Obec Turčianske Kľačany
Obecný úrad Turčianske Kľačany, 03861 Vrútky

Turčianske Kľačany, dňa 23.04.2018
Č.sp.: 67/2018-Zib

R O Z H O D N U T I E

stavby „**Turčianske Kľačany /Dolina, rozšírenie NNS**“ na pozemkoch vid'. priložená situácia stavby v k.ú. Turčianskych Kľačanoch.

Príloha: Situácia

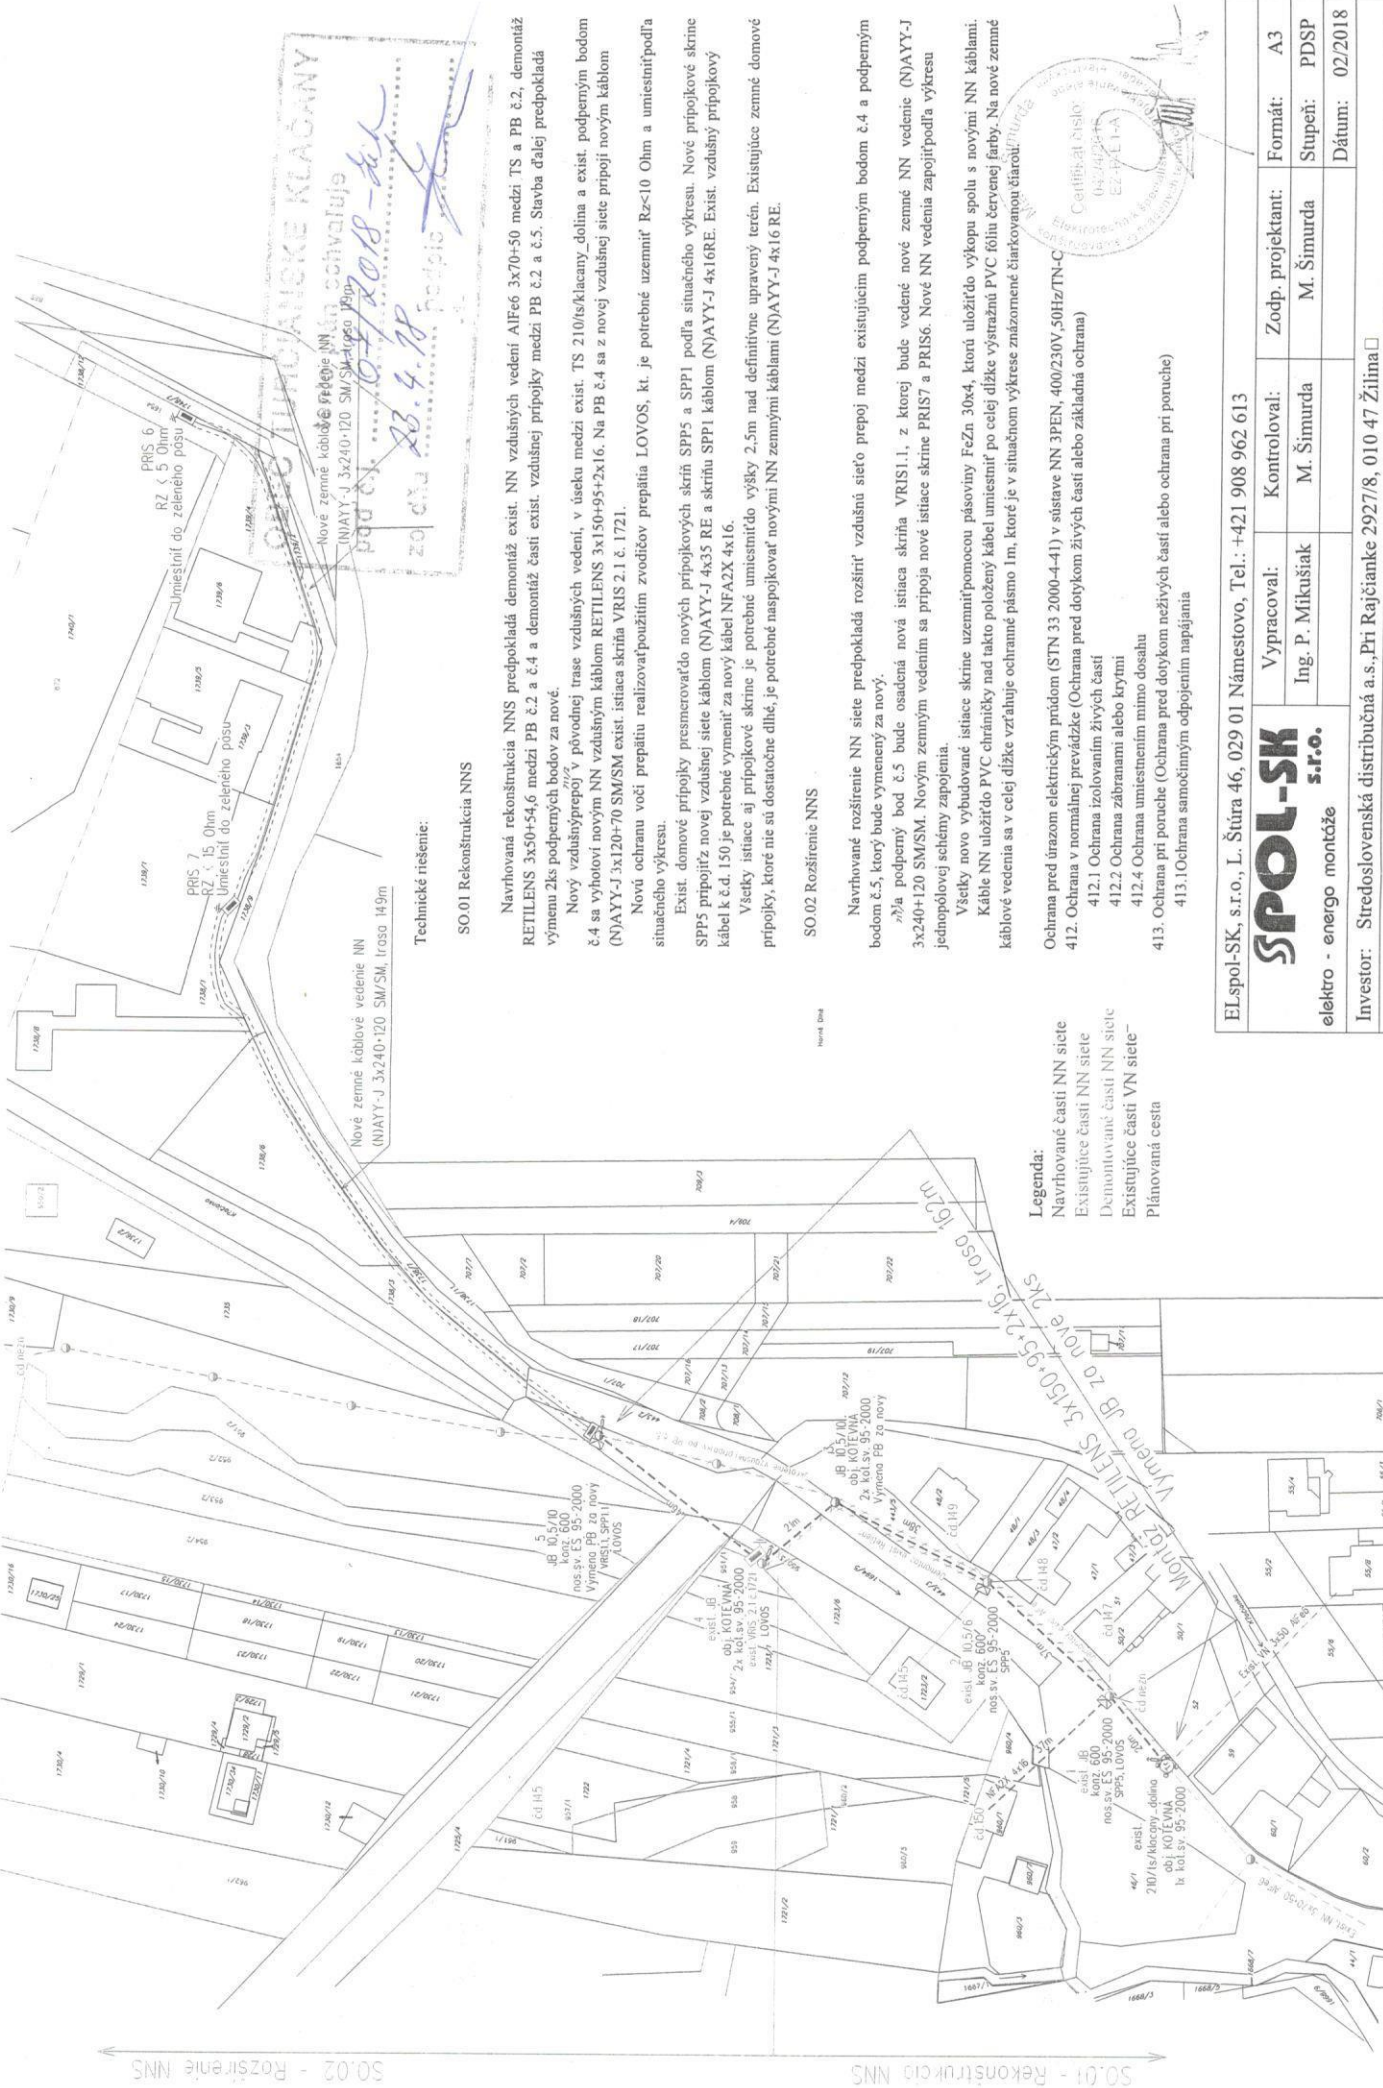
7. Nvé podperné body (PB č3 a PB č.5) je potrebné umiestňovať mimo ochranného pásma vodných tokov. (min.4m od brehovej čiary)
8. Dodržať min.výšku previsu vedenia nad tokom min.6m nad terénom. K začiatku a ukončeniu prác prizvať zástupcu Správy povodia horného Váhu v Ružomberku p.Kusý.Pri umiestňovaní PB na pozemkoch vo vlastníctve SVP, š.p. žiadame prizvať pracovníka k určeniu umiestnenia podperných bodov.

9. Rešpektovať ustanovenia §27 zákona č.442/2002 Z.z. a doplnení zákona č.276/2001 Z.z. . Verejný voovod (VV) je nutné rešpektovať vrátane jeho ochranného pásma (OP). Základ stĺpa nesmie zasahovať do priestoru ochranného pásma verejného vodovodu v správe Turčianske vodárenskej spoločnosti. Pri križovaní a súbehu žiadame dodržať STN 736005.
